Syndicat Mixte Ouvert Haute-Garonne Montagne

A – Rapport du Commissaire Enquêteur

Concernant l'enquête publique préalable aux
Autorisations d'Exécuter des Travaux
à Bagnères-de-Luchon (DAET-RM 031042 210001)
et à Saint-Aventin (DAET- RM 031470 210001) pour
le remplacement de la télécabine de Superbagnères,

**Enquête publique du 8 novembre au 7 décembre 2021, prescrite par arrêté du 13 octobre 2021
du maire de Bagnères de Luchon**

Photo : le layon dans son état mi 2021

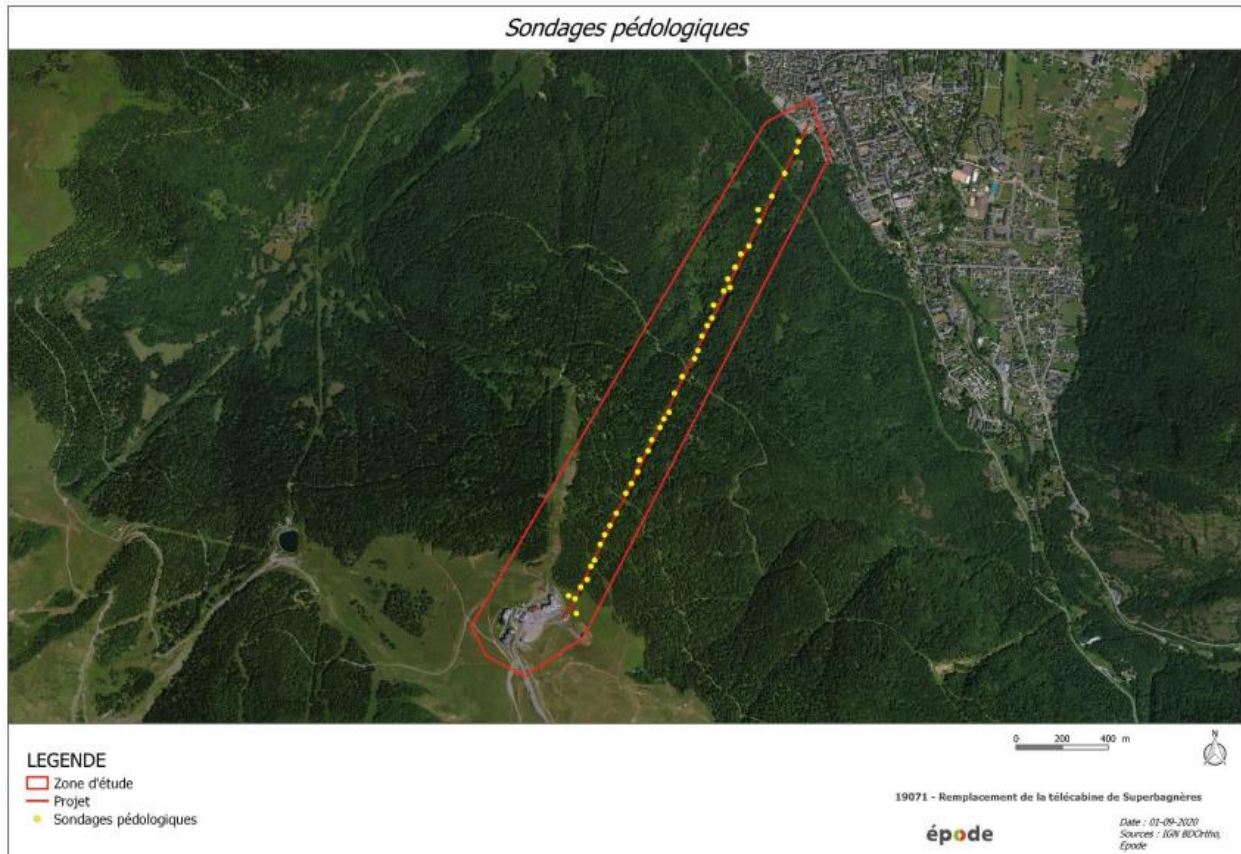
- un élargissement de l'emprise de la télécabine,
- la restauration du gabarit initial du layon, qui s'est érodé au fil des années et ne répondrait plus aux limites à respecter en cas de feux de forêt.
- la suppression des arbustes ayant poussé sous le trajet des cabines et pouvant affecter les opérations de secours en cas d'évacuation des cabines – et à plus court terme l'Autorisation de Mise en Exploitation de la

Le layon remis à niveau fera 18 mètres de large, contre 16 actuellement, et reste contenu dans l'emprise des 20 mètres de la servitude instaurée en 1993 sur le tracé de la télécabine.

La surface à défricher est au final très faible, environ 7 000 m².

- **Les gares**

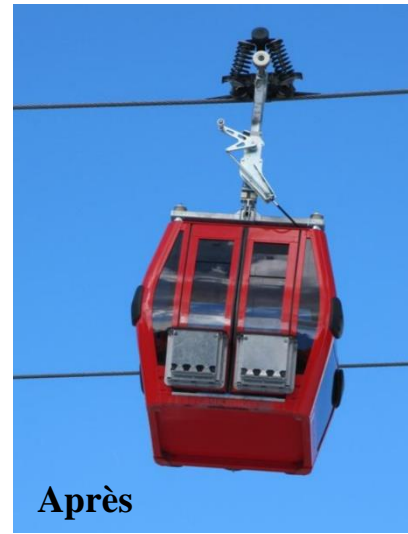
Transformation à travers quelques photos ?
